Trepuzzi, 11 febbraio 2019

Movimento 5 Stelle Trepuzzi

OGGETTO: Interpellanza ai sensi dell'art. 58 del Regolamento del Consiglio Comunale:
"installazione caditoie e sicurezza stradale"

Foto 1 Via Kennedy (nei pressi del civico 131)

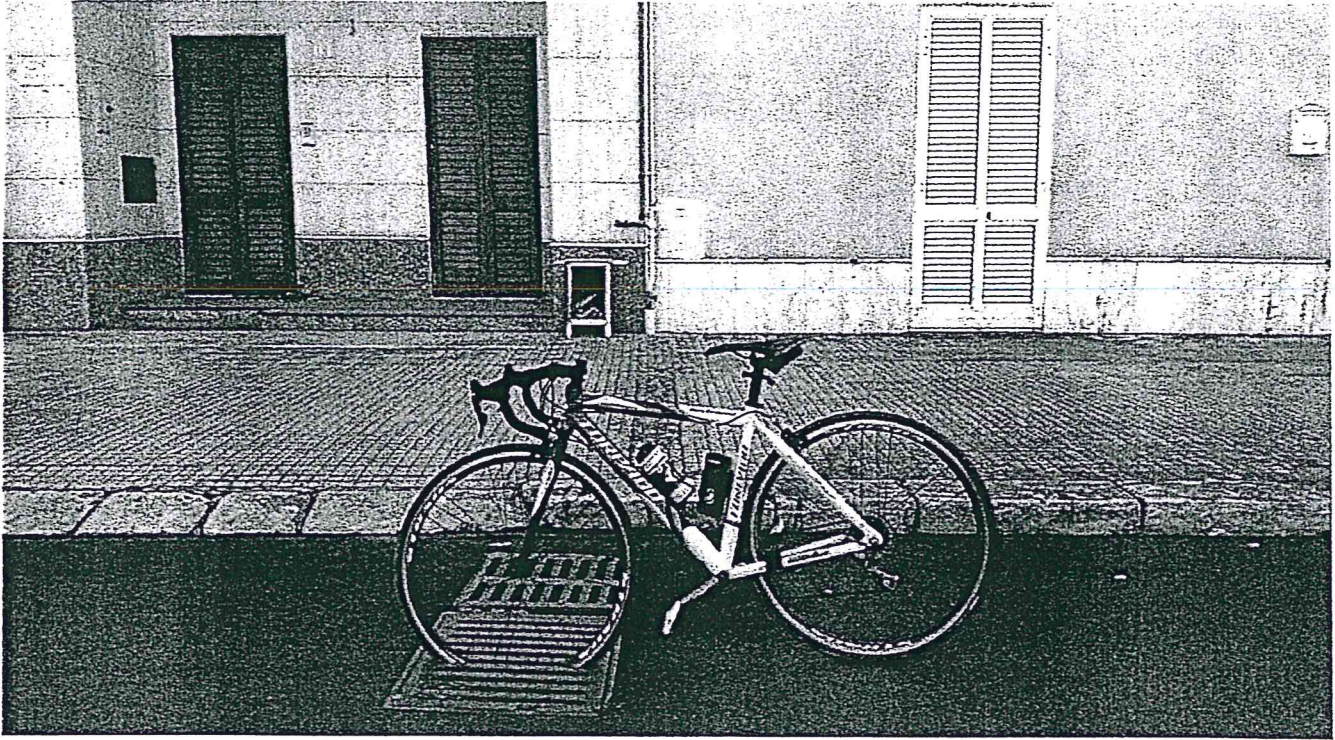
- ✓ In particolare, la **foto 1** evidenzia una griglia di scolo che rappresenta un indubbio pericolo per i ciclisti. Infatti, il **13 settembre 2016** un 72-enne che percorreva con la propria bicicletta via Kennedy fu sbalzato rovinosamente a terra allorché la ruota anteriore rimase incastrata in una delle grate di scolo. Ad oggi (**dopo oltre 2 anni**) la griglia di scolo non risulterebbe essere stata oggetto di alcun intervento.

Foto 2 Via Cesare Braico Incrocio con via 2 Giugno

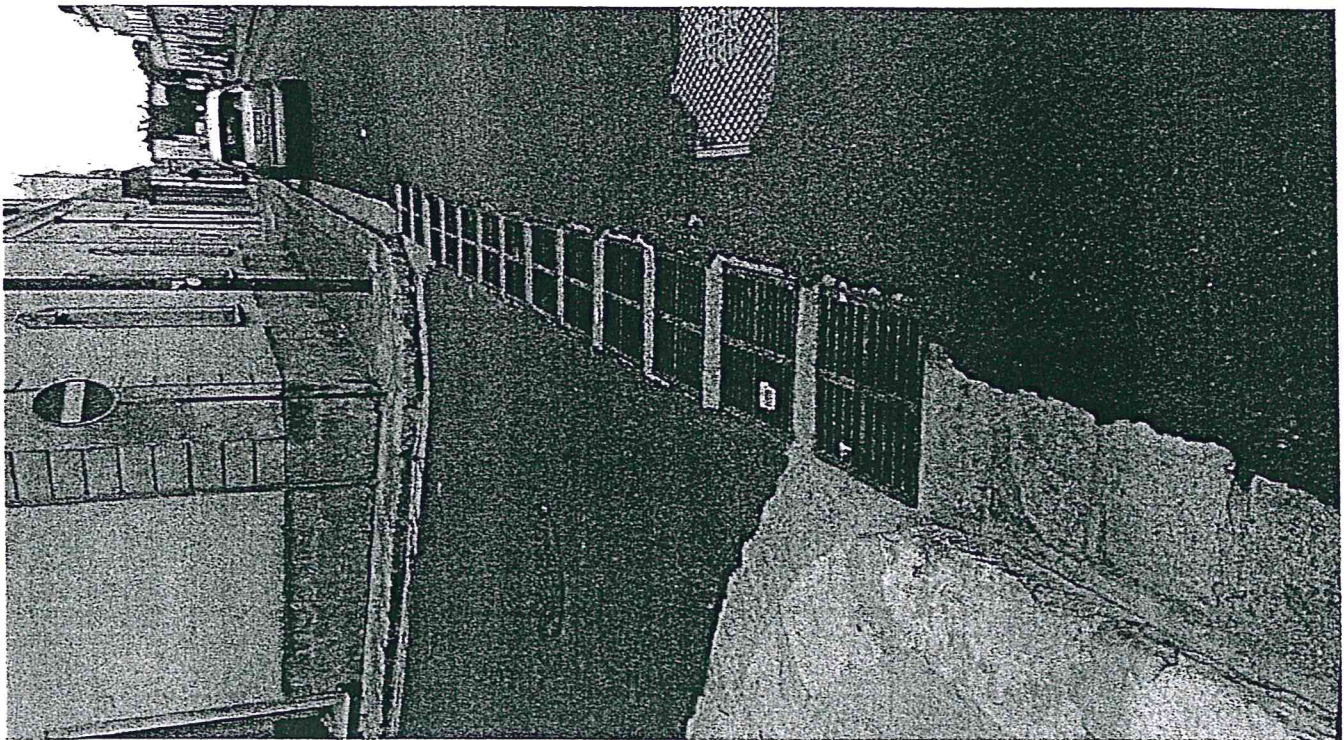
- ✓ Le **foto 2,3,4,5,6,13** mostrano delle griglie di scolo, il cui posizionamento potrebbe provocare lo stesso tipo di incidente.
 - ✓ Le **foto 7,8,9,10,11,12** mostrano il posizionamento della griglia **PLUVIA C 600**, su alcune vie e incroci. Dai riscontri avuti **direttamente** dall'azienda produttrice delle griglie, il montaggio non risulterebbe essere eseguito secondo le indicazioni del fabbricante. In particolare:

Foto 7 Via Gramsci Incrocio con via Don Minzoni

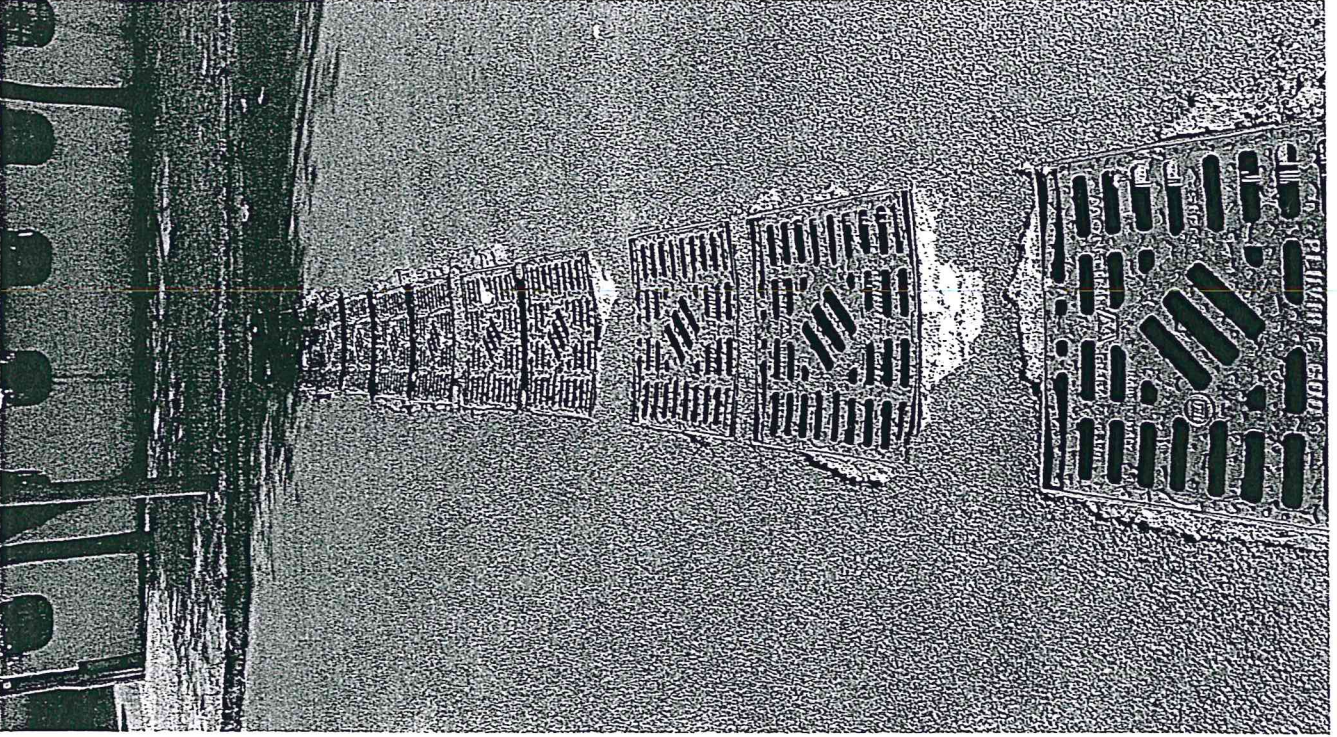
- a. I prodotti **PLUVIA C600** sono del tipo **C250** e quindi non dovrebbero essere installati in centro strada (occorrerebbe installare, come indicato nello schema di cui sopra - **norma EN124**-, una griglia di classe **D400**);

- b. I prodotti andrebbero installati secondo il senso indicato dalle istruzioni (la freccia indica il senso di marcia dei veicoli). Ovvero, dovrebbe essere necessaria una rotazione di 90° rispetto all'attuale posizionamento.

Foto 13 Pista ciclabile via Trepuzzi (Casalabate)

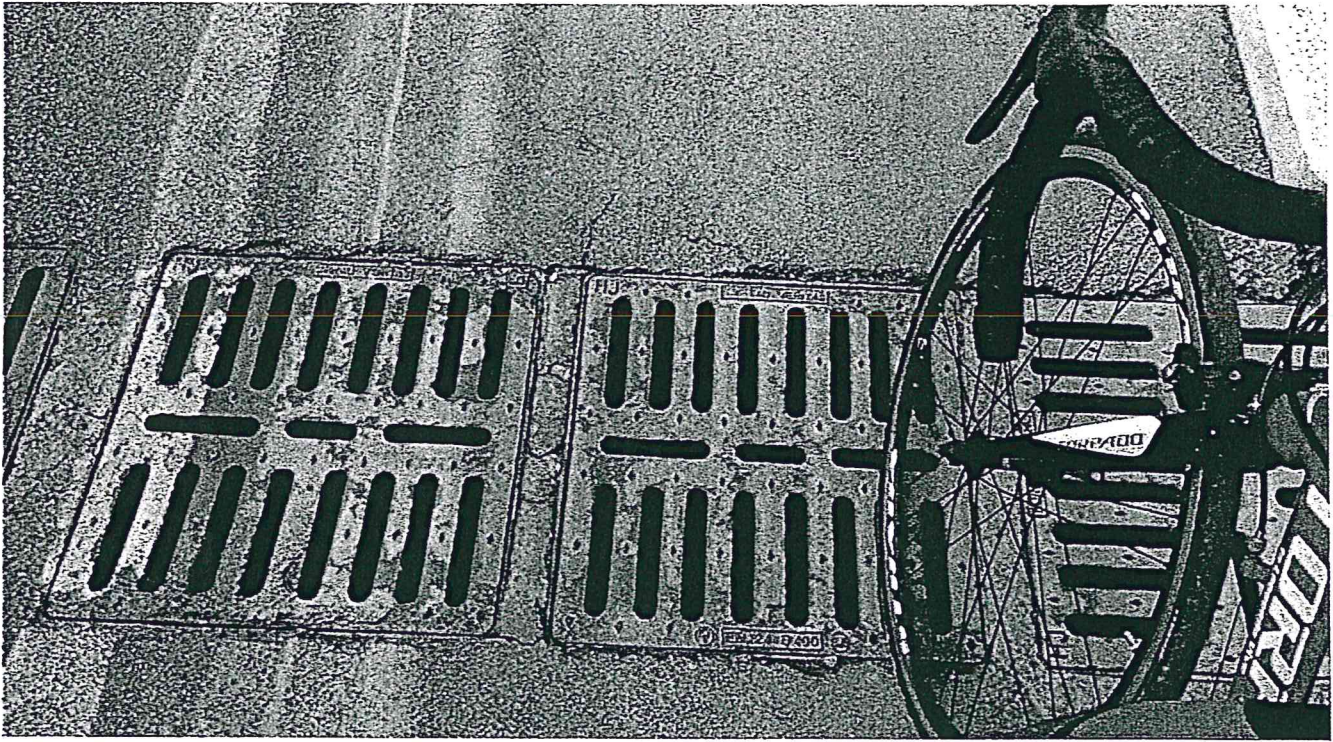
- ✓ dalle foto 13 e 14 (pista ciclabile Via Trepuzzi –Casalabate-) si evincerebbe che il posizionamento delle griglie di scolo non risponda con quanto disciplinato dal Decreto Ministeriale N. 557 del 30/11/1999 Emesso da: Ministero dei lavori pubblici Titolo/Oggetto: Regolamento per la definizione delle caratteristiche tecniche delle piste ciclabili. In particolare dall' dall'ART. 12 Superfici ciclabili:

1. Sulle piste ciclabili deve essere curata al massimo la regolarità delle superfici per garantire condizioni di agevole transito ai ciclisti, specialmente con riferimento alle pavimentazioni realizzate con elementi autobloccanti.
2. Sulle piste ciclabili non è consentita la presenza di griglie di raccolta delle acque con elementi principali paralleli all'asse delle piste stesse, ne' con elementi trasversali tali da determinare difficoltà di transito ai ciclisti;
